アップガレージオリジナル車高調（TYPE CW）部品交換のお知らせ

部品交換の概要

参考図 車両後方右側取付け部

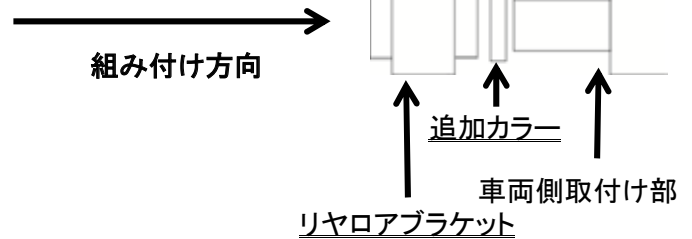
下記の車種・アイテムの一部ロットにおいて、走行中に大きなストロークをしたとき、車両個体差によってリアアーム部とリアロアブラケットのクリアランスが少ない為に干渉し、長期間ご使用になられた場合、通常想定外の箇所に応力が集中し続け、合わせて腐食等外的要因が作用した場合にロアブラケット下端部に亀裂が生じ、最悪の場合走行不能になる恐れがあります。

この部分のクリアランスが純正ショックは10～15mm
 弊社車高調の場合は5～7mmとなります。

ロアブラケットに亀裂等が生じている場合やリアアーム部への干渉が有る場合は、後日リアロアブラケットを新しい物へ交換いたします。

- ・リアロアブラケット
